Autorità Idrica Toscana

OGGETTO: [ID 2361] VERIFICA DI ASSOGGETTABILITÀ EX D.LGS. 152/2006, ART. 19 E L.R. 10/2010, ART. 48. PROGETTO DI REALIZZAZIONE DI POZZO PER LA RICERCA DI RISORSA GEOTERMICA A BASSA ENTALPIA DA IMPIEGARE PER LA CLIMATIZZAZIONE DEL NUOVO SANTA CHIARA A CISANELLO NEL COMUNE DI PISA. PROPONENTE AZIENDA OSPEDALIERA UNIVERSITARIA PISANA. CONTRIBUTO ISTRUTTORIO SULLA DOCUMENTAZIONE INTEGRATIVA.

PROPOSTA REVISIONE PERIMETRAZIONE "ZONE RISPETTO" POZZO 1 S. BIAGIO

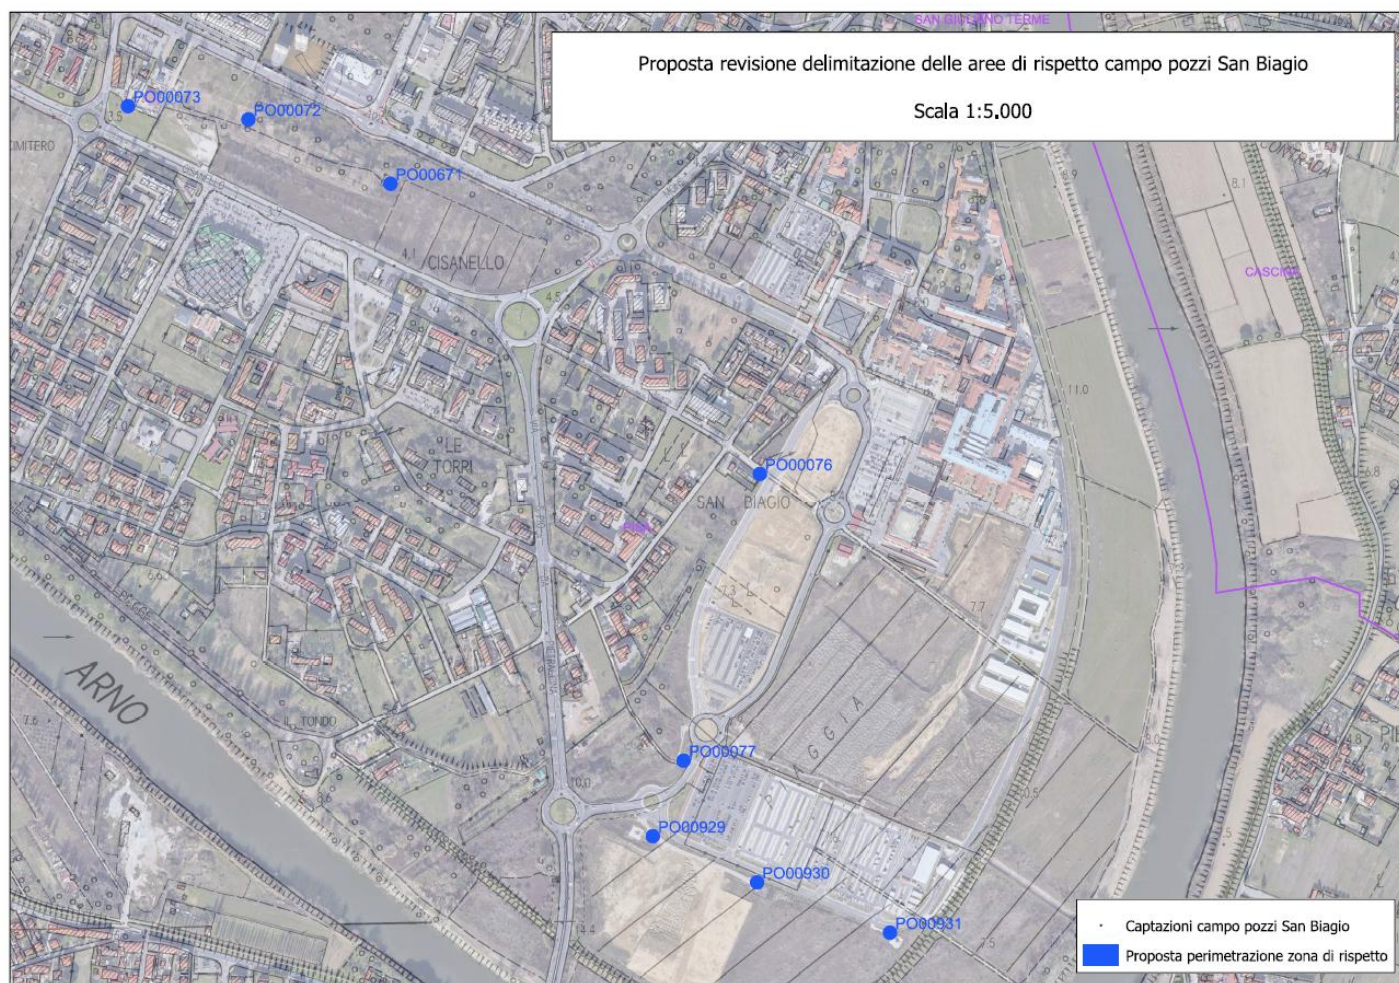
In tale proposta di revisione, l'area di intervento si ubica esternamente alla "zona di rispetto" del Pozzo 1 S. Biagio; ai fini della realizzazione dell'intervento in oggetto, restano comunque valide le indicazioni dettate a garanzia della tutela qualitativa della risorsa idrica destinata al consumo umano riportate nel precedente contributo AIT prot. n. 864/2025.
